ODPIS PROTOKOŁU Z NARADY KOORDYNACYJNEJ

przeprowadzonej w dniu 21.12.2018 r. w Suwałkach

Znak sprawy: GKN.6630.163.2018

Energetyczne-podziemna oświetleniowa /2114m/ (Uzgodnienie usytuowania sieci energetycznej oświetleniowej "Budowa drogi nr 102001B Biała Woda (od drogi powiatowej nr 1142B do drogi wojewódzkiej nr 655) wraz z budową łącznika do drogi nr 101996B Biała Woda-Prudziński, gm. Suwałki.";

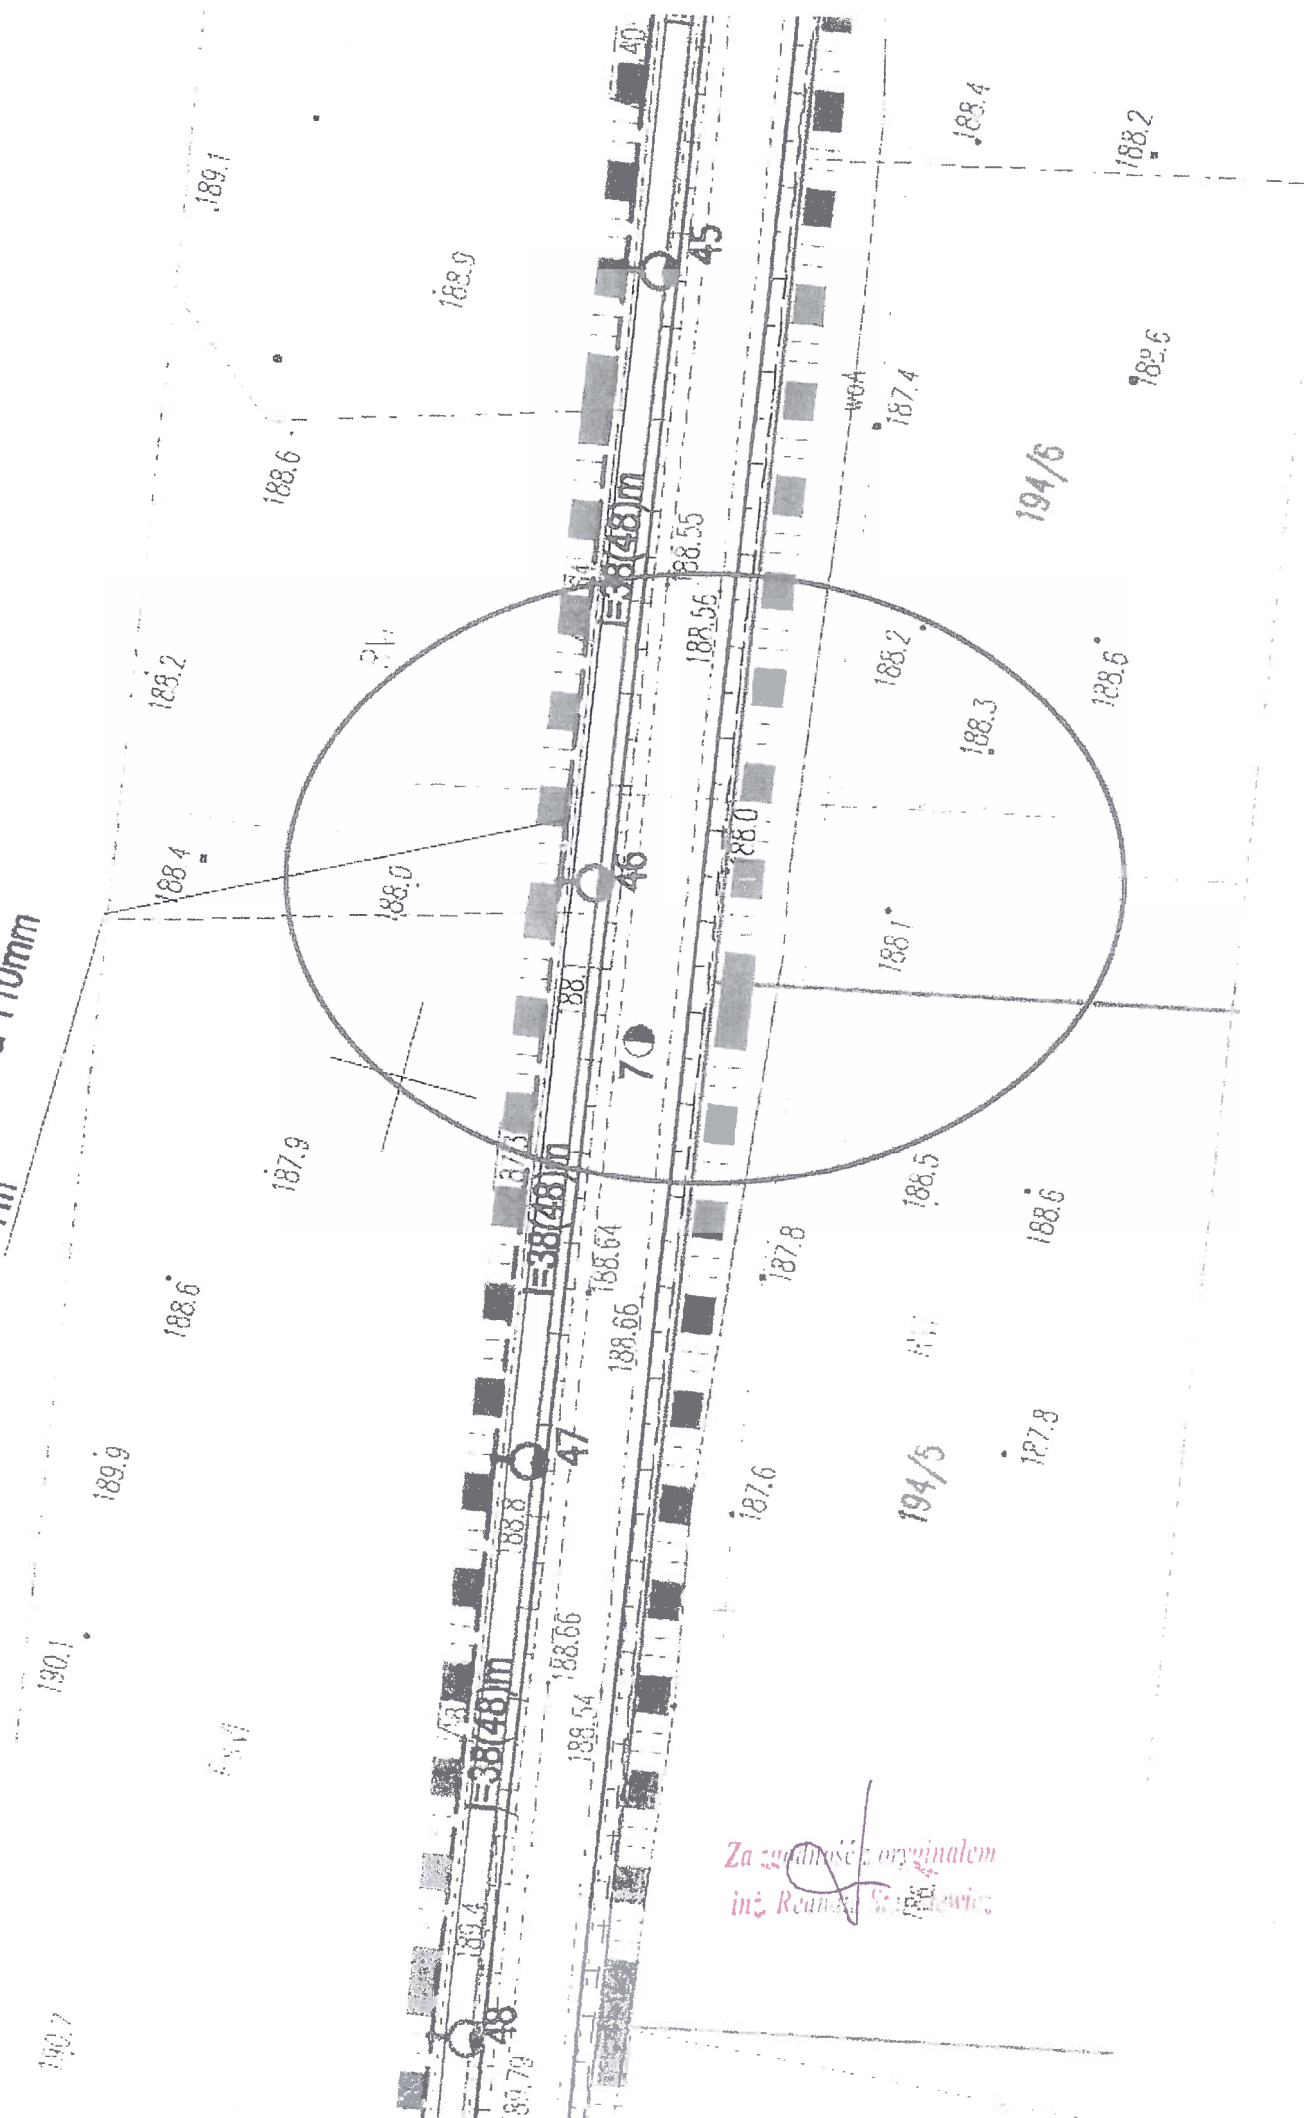
Po analizie przesłanego planu sytuacyjnego skrzyżowania projektowanego gazociągu DN 700 z projektowaną siecią energetyczno-oświetleniową stwierdza się kolizję w postaci zaprojektowanego słupa oświetleniowego stalowego (CC 7m/76/174/2 o wys. 7m z wysięgnikiem W1R1 na fundamencie FP2-F-100/43 z oprawą BRP 102 T25 1xLED55/740 DM) w strefie kontrolowanej gazociągu wynoszącej 6,0m od osi projektowanego gazociągu w obie strony. Należy przeprojektować sieć energetyczno-oświetleniową zgodnie z Rozporządzeniem Ministra Gospodarki z dnia 26 kwietnia 2013.r w sprawie warunków technicznych, jakim powinny odpowiadać sieci gazowe i ich usytuowanie (Dz. U. z 2013, poz. 640). Miejsce kolizji zostało pokazane w załączniku.

Projekt należy uzgodnić powtórnie z nami oraz z Inwestorem budowy gazociągu DN700 tj;

Pręta osłonowa 110mm
l=7m
